Projet d'aménagement d'un parc photovoltaïque au sol

Commune de la Cavalerie (12) déposé par CORFU Solaire

**Avis de l'Autorité environnementale
sur le dossier présentant le projet et comprenant l'étude d'impact
(articles L122-1 et suivants du Code de l'environnement)**

Avis émis le 12 mars 2020

Figure 112: Implantations et aménagements

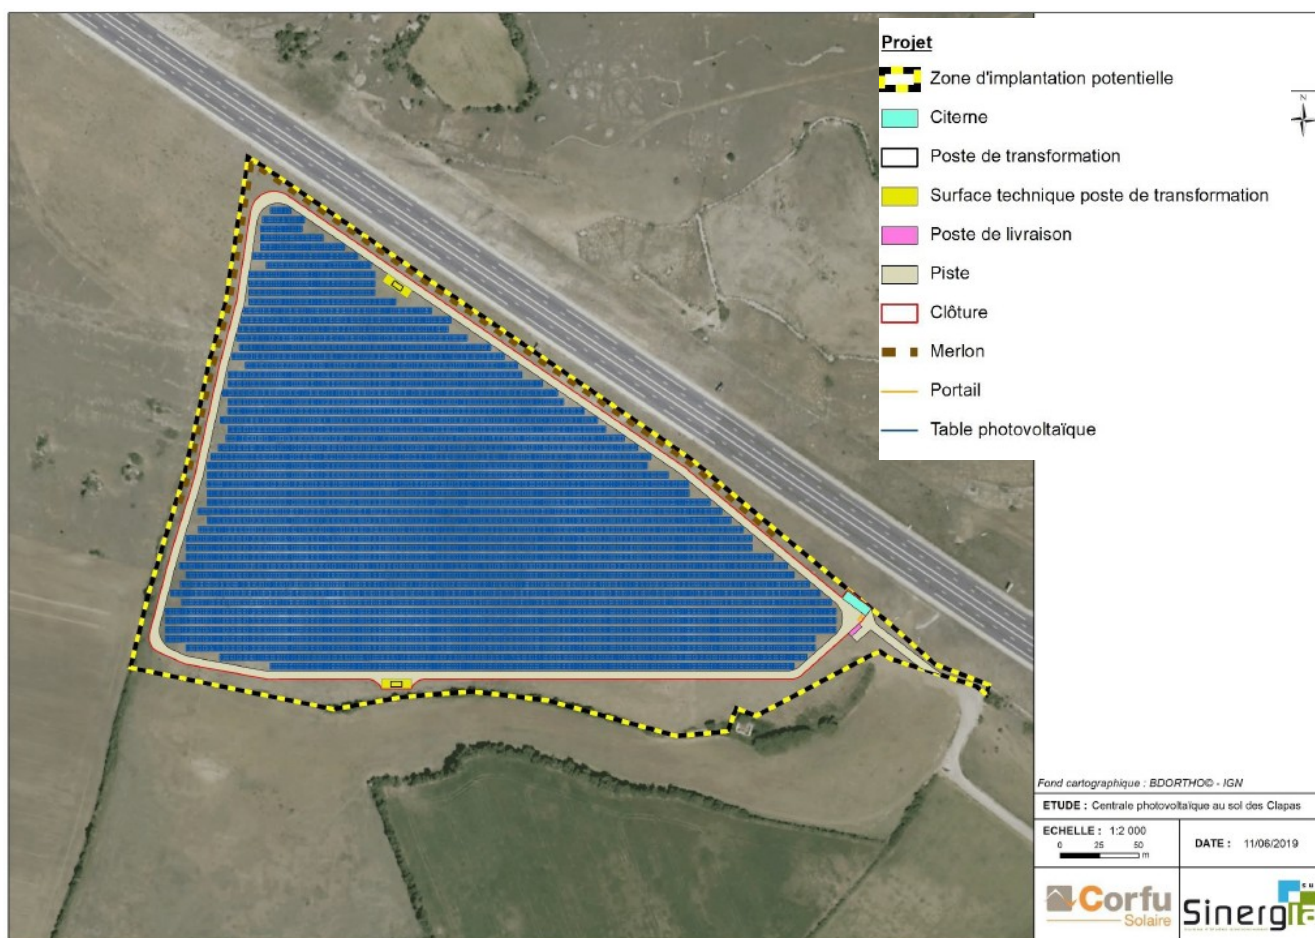
Le projet prévoit une structure de livraison et deux postes de transformation. Le projet impliquera la réalisation de 1 200 mètres linéaires de pistes lourdes (terrassées et stabilisées) d'une largeur de cinq mètres soit une surface de 6 418 m², et la mise en place d'environ 1 200 mètres linéaires de clôtures, ainsi que l'installation d'une citerne de 120 m³ pour lutter contre les incendies. Un merlon sera réalisé sur les limites est et nord du périmètre clôturé, afin d'éviter la visibilité des structures depuis l'autoroute A 75.

Pour créer ce merlon, aucun apport de terre extérieur ne sera effectué (merlon créée à partir du décapage nécessaire pour les opérations de terrassement). Les caractéristiques prévues pour ce merlon sont les suivantes : longueur environ 600 mètres, largeur à la base de 5,5 mètres, largeur au sommet de 0,5 mètres, hauteur 2,5 mètres soit un volume brut de 4 700 m³.

La MRAe recommande d'atténuer l'aspect visuel du merlon créé le long de l'A75 par un modelage de celui-ci afin de créer une forme plus adoucie (niveau des pentes et rondeurs nécessaires en pied de pentes) qui s'intègre avec l'environnement légèrement vallonné des dolines à l'approche de la Cavalerie.
